**Bieterfragen / Informationen der Vergabestelle**

Beschaffung eines Gesamtsystems inkl. Bordrechner, Validatoren, Ticketing, Payment Service Provider für ID based Ticketing (Account based Ticketing) sowie VDV-KA

Anlage zur Frage 2 – Fotos zur aktuellen Einbausituation

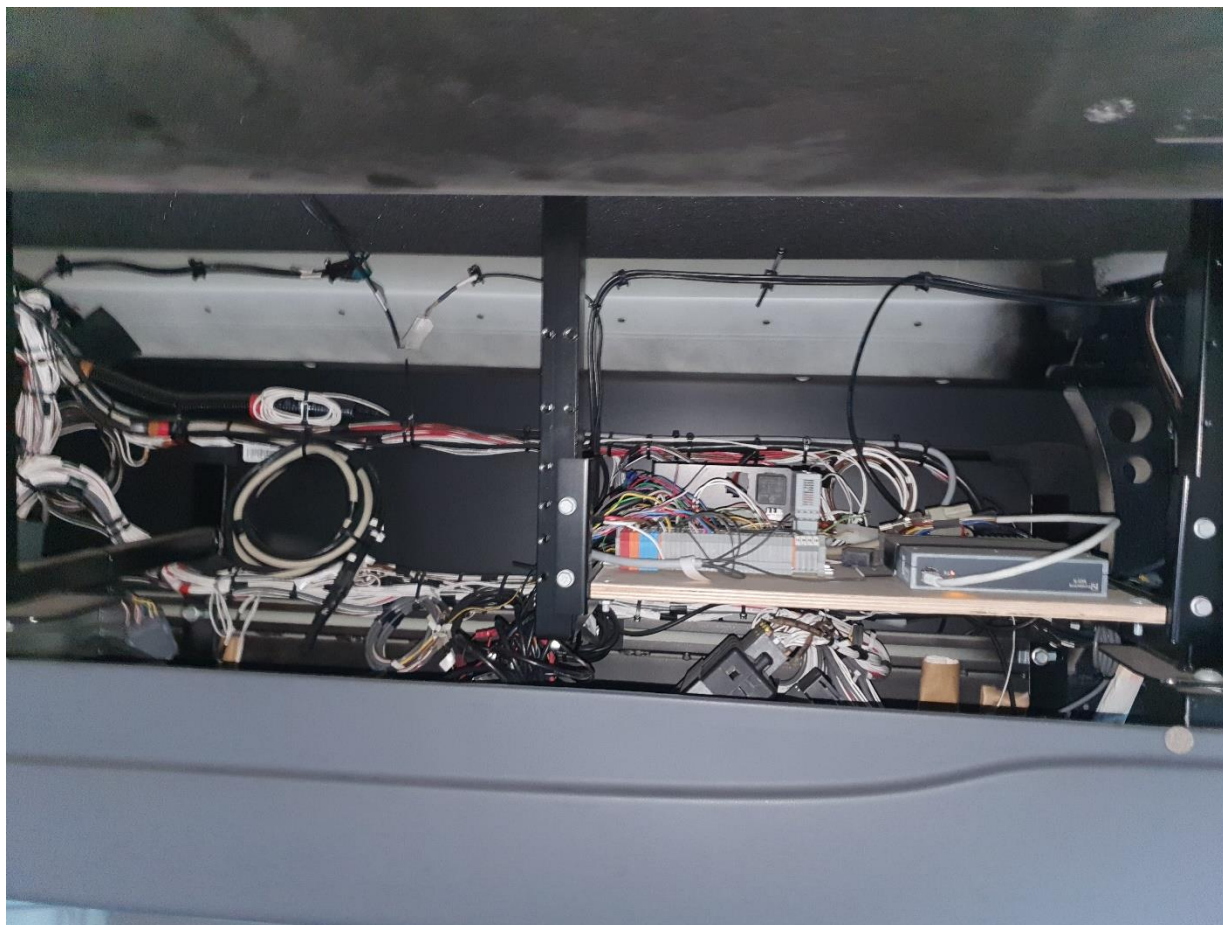
2	06.03.2024	Lastenheft, Anf. 601	Bezugnehmend auf Anforderung 601 bitten wir die Vergabestelle um eine Detailaufnahme/Fotografie der Einbausituation sowie um eine ergänzende Angabe zu den Maßen der gesamten Aussparung (HxBxT) inklusive Berücksichtigung möglicher Abdeckplatten, Adapterrahmen o.ä.	Die gewünschten detaillierten Fotos von der aktuellen Einbausituation der Bordrechner in den Straßenbahnen haben wir Ihnen beigelegt. Die gesamte Aussparung beträgt B24 x H13 x T10 cm, der eigentliche Durchbruch hat die Maße B22,3 x H10 x T10 cm. Bitte beachten Sie, dass noch Kabel angeschlossen werden müssen.	12.03.2024

Nr.	Datum	Referenz	Bieterfrage	Antwort / Information der Vergabestelle	Beantwortet am
				Möglicherweise ist nicht die gesamte Höhe nutzbar, da der Unterbau von dem Schalter für die Fahrgastraumheizung im Weg sein könnte, so dass er ggf. umgebaut werden müsste.	
3	06.03.2024	Lastenheft, Anf. 178	Bezugnehmend auf die Anforderung 178 bitten wir die Vergabestelle zu erläutern, welcher Zusammenhang zwischen HVG/HVB und den genannten VU besteht. Welche Rollen nehmen diese VU ein?	Die HVB/HVG führen teilweise Fahrten in die Gebiete von VRB, marego und VGS durch und können für diese Relationen Fahrausweise verkaufen. Hierbei handelt es sich um ein eingeschränktes Sortiment aus Einzelticket normal, ermäßigt, Fahrradticket. Es sind ansonsten keine anderen VU beteiligt.	12.03.2024
4	07.03.2024	Angebotsabgabe	Wir bitten um eine Verlängerung der Abgabefrist um drei Wochen, da nach Sichtung der Unterlagen für das verbindliche Angebot erhebliche konzeptionelle Arbeit zu leisten ist. Um das Angebot für das zentrale Hintergrundsystem in einer den Anforderungen angemessenen Sorgfalt ausarbeiten zu können, ist eine Fristverlängerung erforderlich.	Die Verkehrsunternehmen gewähren eine Fristverlängerung von 2 Wochen bis zum 15.04.2024, 9 Uhr.	12.03.2024

Anlage zur Frage 67 – Fotos zum NT-Fach Bus bzw. Gerätschrank Straßenbahn

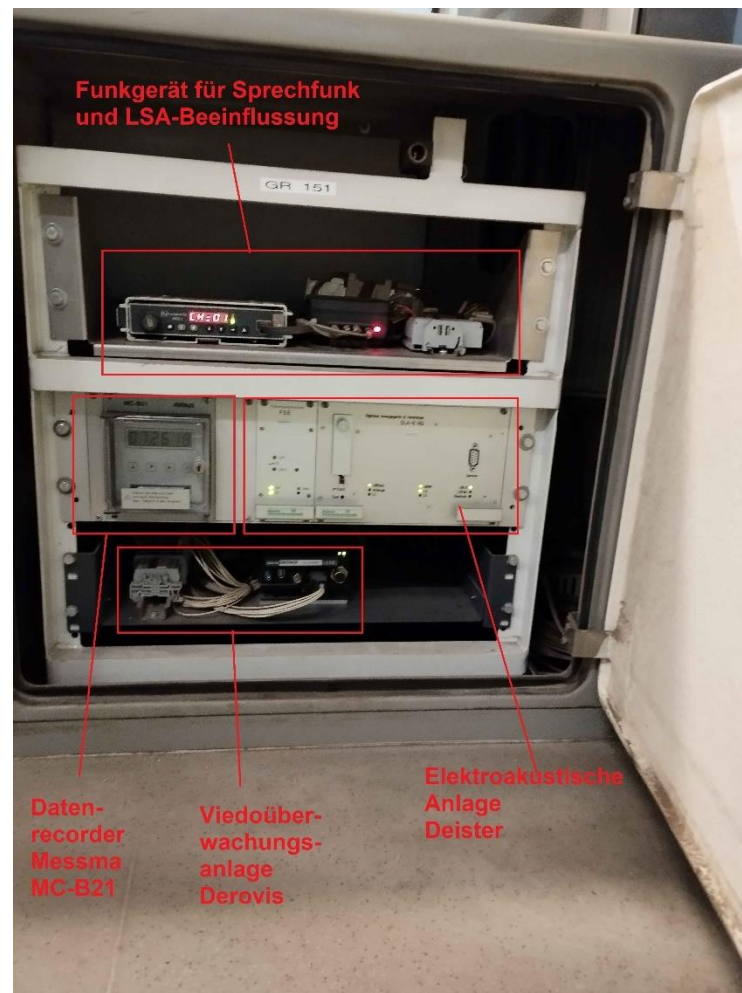
Nr.	Datum	Referenz	Bieterfrage	Antwort / Information der Vergabestelle	Beantwortet am
67	03.04.2024	Lastenheft, Kap. 11.12	Um die Aufwände besser einschätzen zu können, bitten wir die Vergabestelle um Bereitstellung von Bildern des NT-Fachs pro Fahrzeugtyp.	Es sind folgende exemplarische Fotos als Anlage beigelegt: <ul style="list-style-type: none"> <li><b>HVB/HVG:</b> NT-Fach von 3 Bus-Typen. Die HVB verfügt über weitere Bus-Typen (siehe Fahrzeugliste im Anhang Lastenheft).</li> <li><b>HVG:</b> Geräteschrank der Straßenbahn (außen und innen)</li> </ul>	10.04.2024
68	03.04.2024	Lastenheft, Kap. 11.12	Erfolgt die Verkabelung über die Gelenke? Sind Leerrohre in den Gelenken vorhanden oder ist Einbauplatz verfügbar?	Eine Verkabelung über die Gelenke ist nur für die Validatoren erforderlich. <b>HVG Straßenbahn:</b> Die Montage eines zusätzlichen Leerrohres zwischen zwei vorhandenen Klemmkästen (siehe Foto in Anlage) ist möglich. Die Aufhängung des flexiblen Rohres erfolgt an den vorhandenen Aufhängungsteilen (Dachgalgen). <b>HVB Bus:</b> Die Verkabelung in Gelenkbussen erfolgt serienmäßig unterhalb des Drehkranzes nach hinten. Ein Leerrohr ist nicht vorhanden. Eine Verlegungsmöglichkeit für ein Leerrohr ist nicht bekannt.	10.04.2024
